**Avis de la Mission Régionale d'Autorité environnementale  
de Bourgogne-Franche-Comté  
sur le projet de centrale solaire photovoltaïque  
sur le territoire de la commune de Gomméville (21)**

N°BFC-2024-4556

*Vue aérienne de la ZIP et des aires d'étude (source : étude d'impact)*

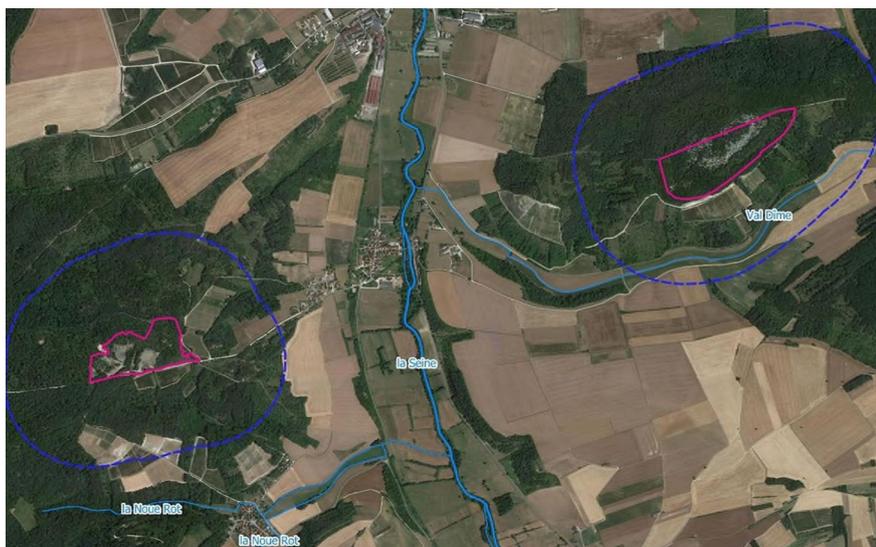
Pour ce qui concerne le volet environnemental, la délimitation des aires d'étude fait l'objet de contradictions entre l'étude d'impact et l'annexe écologique. Si les deux documents définissent trois aires (dont la Zip, d'une surface de 30,6 ha environ<sup>16</sup>), d'une part elles n'ont pas la même dénomination, et d'autre part le tampon pris en compte pour l'aire intermédiaire n'est pas identique<sup>17</sup>. Cette particularité n'est pas anodine car elle conditionne le niveau de précision des inventaires : il semble que ces derniers aient été effectués au sein de l'aire d'étude immédiate (AEI) au sens de l'annexe écologique, donc dans un périmètre de 50 m seulement autour de la Zip. Ce choix, outre qu'il ne donne lieu à aucune justification, est trop limité compte tenu de l'environnement de la Zip, notamment sur son secteur est (« Hautes-Forêts »), où la prise en compte des milieux boisés environnants, avec tous les enjeux qui leur sont associés, mérite d'être plus complète.

- **de clarifier les définitions et les périmètres des aires d'étude considérés ;**
- **de préciser dans quel périmètre ont été effectués les inventaires (faune, flore, habitats), ceux-ci devant être menés préférentiellement dans un rayon d'environ 500 m autour de la Zip.**
